# Produktänderungsmitteilung

Product Change Notice (PCN)

Hersteller:	Für Rückfragen:
RAYLASE GmbH Argelsrieder Feld 2+4 82234 Wessling Deutschland <a href="mailto:info@raylase.de">info@raylase.de</a> <a href="http://www.raylase.de">www.raylase.de</a>	Ihre Kundennummer: Ihr Ansprechpartner: Telefon: 08153 9999 699 E-Mail: <a href="mailto:PDN@raylase.de">PDN@raylase.de</a>  Datum der Veröffentlichung: 28.03.2025 PCN ID / Version: 202502-01

## Graphische Übersicht:

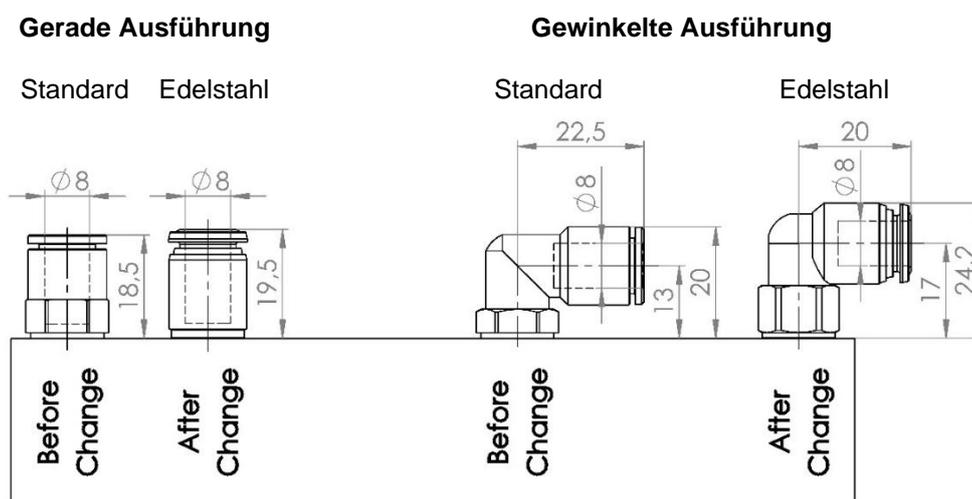
Aufgrund Applikations-spezifischer Vorgaben aus dem Markt der Elektromobilität sind wasserführende, vernickelte Messing-Steckanschlüsse (Fittings) für die Wasserkühlung zu vermeiden. Wir stellen deshalb für unten aufgeführten Produktlinien und Komponenten sämtliche Wasseranschlüsse auf Edelstahl um. Eine Veränderung oder Beeinträchtigung der bisherigen Funktionalität ist dadurch nicht gegeben.

Die Abmessungen der neuen Edelstahl Wasser-Steckanschlüssen unterscheiden sich von den bisherigen vernickelten Messing-Steckanschlüssen nur geringfügig (→ siehe Graphische Übersicht). Aufgrund der Position auf dem Masterblock der Ablenkeinheiten sowie an den Kollimatoren ist nicht davon auszugehen, dass dadurch Kollisionen in vorhandenen Maschinegenerationen entstehen.
